INTEGRAZIONI

Committente:
CO.MA.C. S.r.l.

Progetto:
Rinnovo autorizzazione al recupero di rifiuti speciali
non pericolosi in regime semplificato – Richiesta
nuova A.U.A. (ex. Art. 13 L.R. 4/2016) – INTEGRAZIONI

Data:
Giugno 2019

Figura 1: Estratto Carta dei Vincoli del PAT.

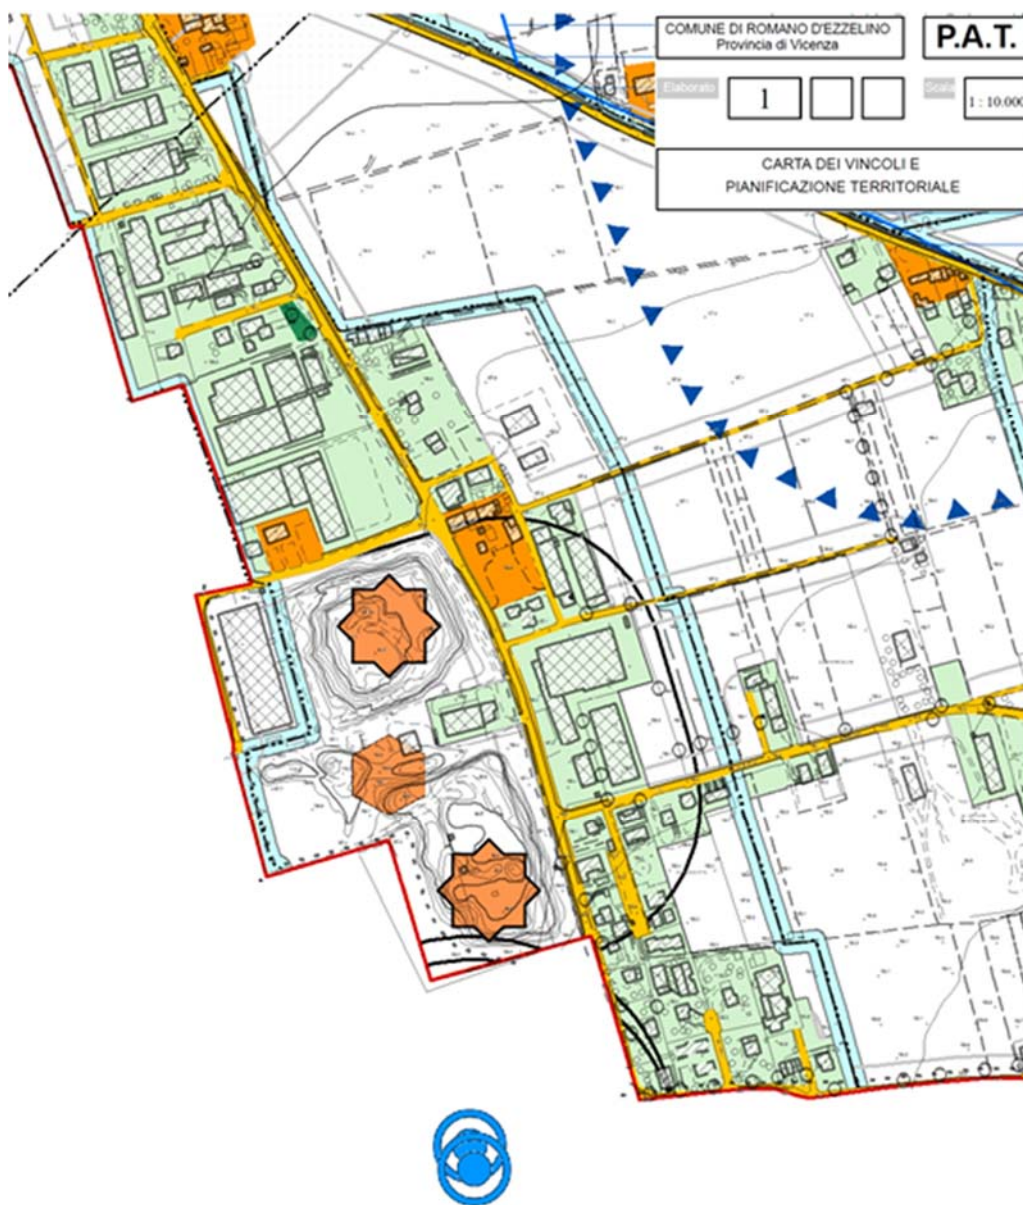
La situazione di rispetto legata alla presenza vicinale di due pozzi di approvvigionamento della rete acquedottistica

Di seguito si riporta la Tavola 1 del Piano di Assetto del Territorio, dove emerge che l'area di indagine è evidenziata con i simboli di “cava” e “discarica” e con evidenza delle relative fasce di rispetto. A sud della stessa, sono indicati due pozzi di prelievo idropotabile, le cui fasce di rispetto lambiscono le pertinenze della committente, come si nota dall’estratto della Tavola1 del PAT.
